改善箇所説明図

改善措置の内容

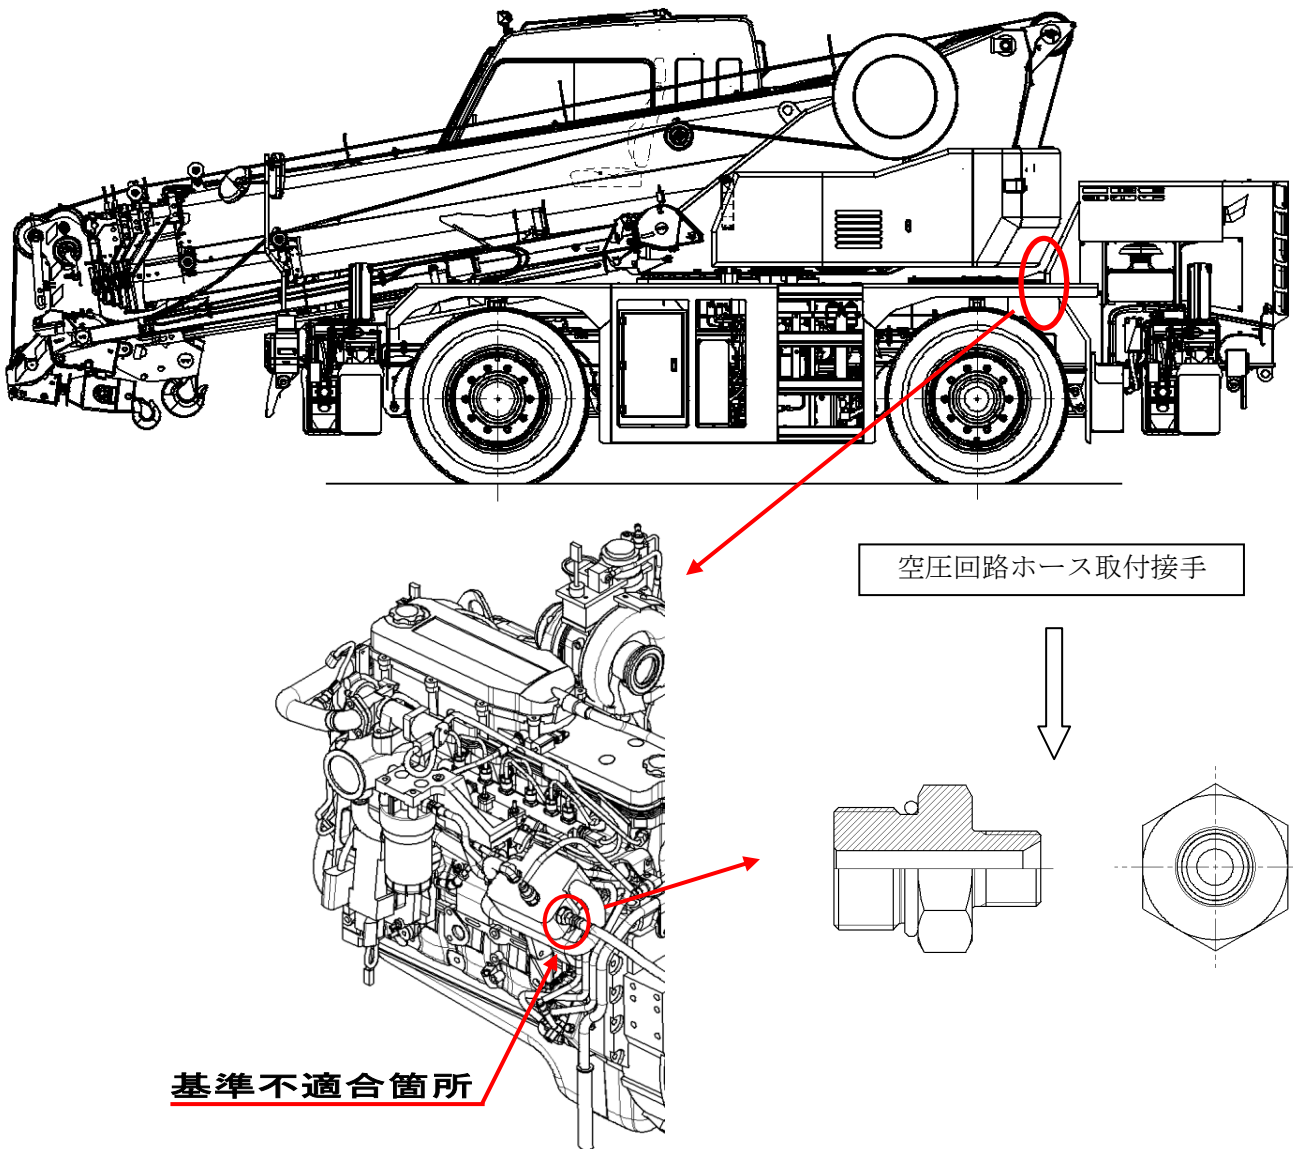
制動装置の空圧回路において、ホース取付接手の工程管理が不適切なため、不良品を取付けた車両を誤って出荷してしまった。そのため、そのままの状態で使用を続けると、長期使用により接手に錆等が発生し、空圧回路上のバルブに付着することがあり、最悪の場合、エア漏れが発生し制動力が低下するおそれがある。

注：□ は、交換する部品を示す。

全車両、空圧回路のホース取付接手を良品に交換する。

識別：作業完了後には、所定の位置に白色マーキングを施す。

白色マーキング位置：

接手平面部
